Hörðuvelli Flesjakór 13 Breytt deiliskipulag

Umsögn

Efni: Umsögn gatnadeildar varðandi fjölgun á bílastæðum við Flesjakór 13

Fylgiskjal 1

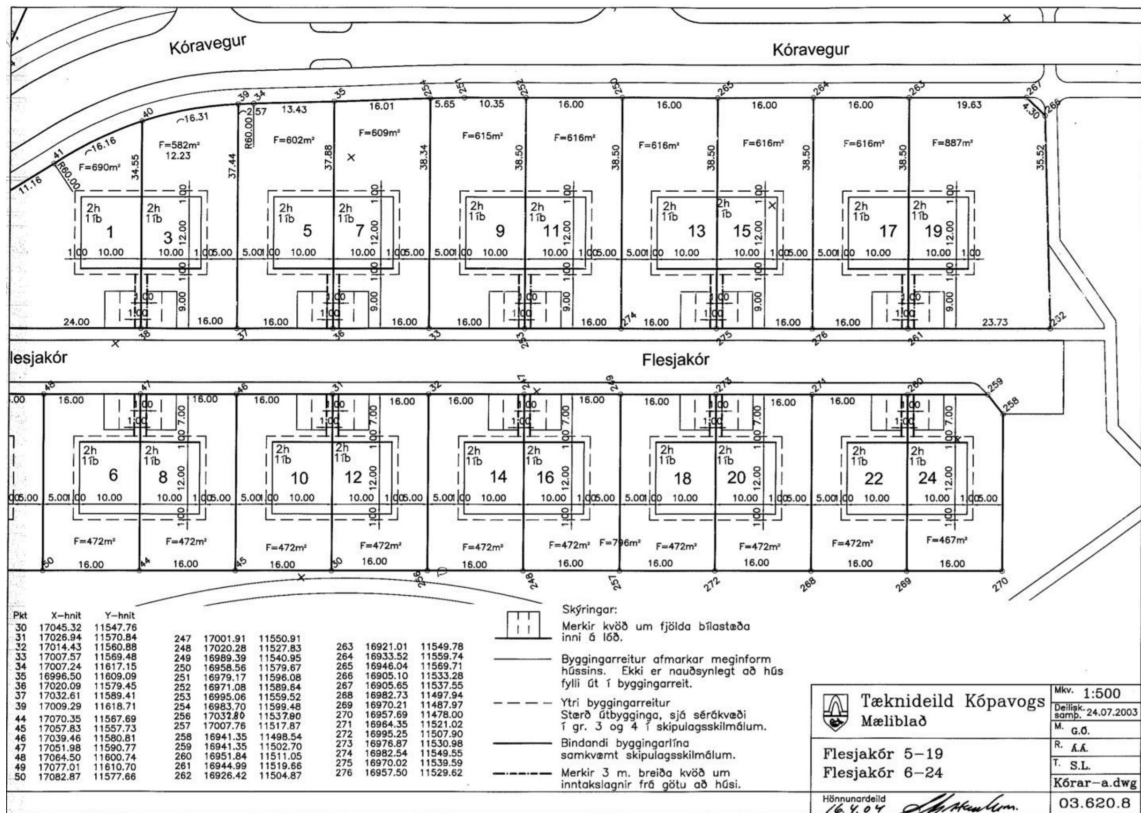
Á fundi skipulagsráðs þann 15. nóvember 2021 var lagt fram erindi lóðarhafa Flesjakórs 13 dags. 8. nóvember 2021 þar sem óskað er eftir að taka niður kantsetin og koma fyrir bílastæði á lóð. Samkvæmt mæliblaði dags. 24. júlí 2003 og gildandi deiliskipulagi Hörðuvalla er gert ráð fyrir tveimur bílastæðum á lóð. (sjá fylgiskjal 1.) Samþykki lóðarhafa aðliggjandi lóða liggur fyrir.

Þar sem ekki er hægt að koma fyrir bílastæði fyrir framan brunahanann vegna gerir skipulagsdeild ekki athugasemd við að lóðarhafi láti fjarlægja kantstein á sinn kostnað að gulu verndarlínu brunahanans og koma fyrir bílastæði inn á lóðinni.

Skipulagsdeild gerir ekki athugasemd við að lóðarhafi láti fjarlægja kantsein á sinn kostnað að gulu verndarlínu brunahanans og koma fyrir bílastæði inn á lóðinni.
